调整前后总平对比图

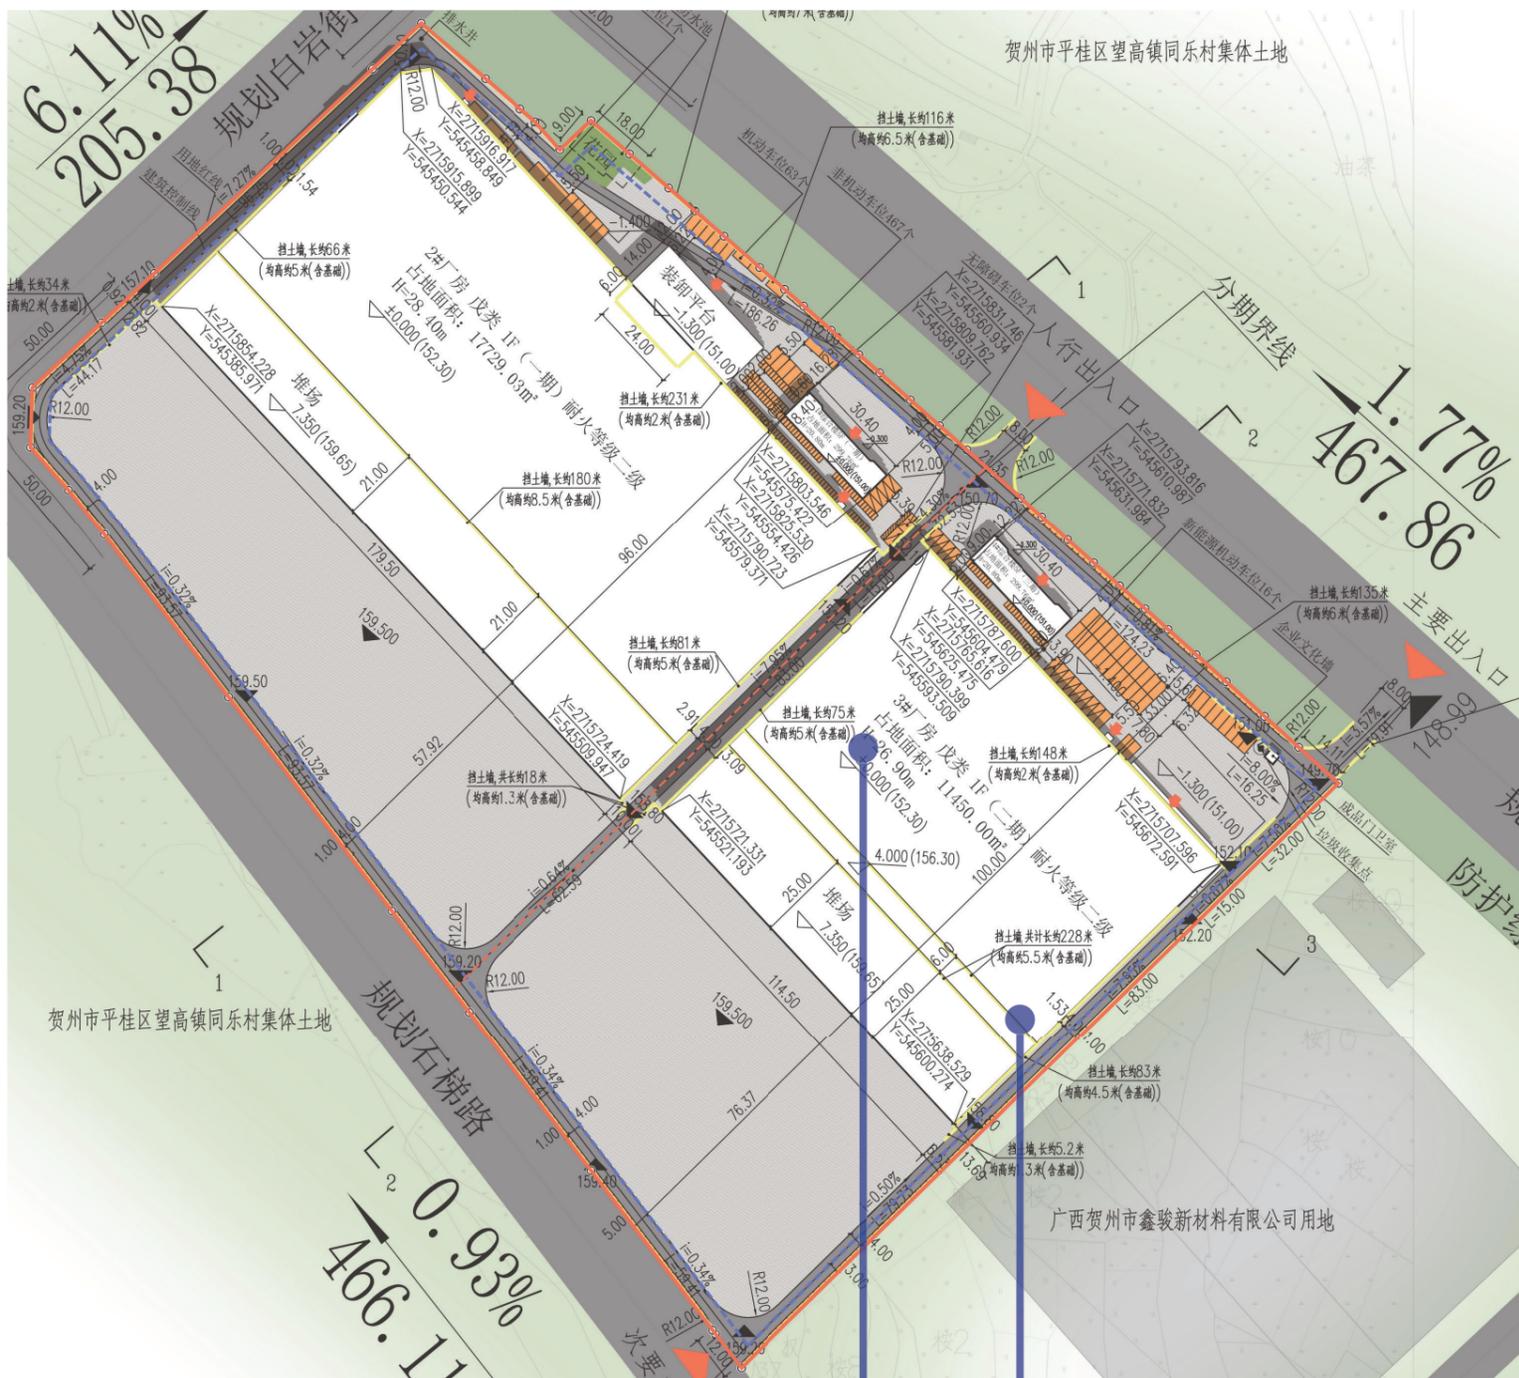
调整内容:

- ① .3# 厂房原料仓平台和粗加工区挡土墙取消;
- ② .3# 厂房建筑高度由原 26.90 米调整为 21.70 米。
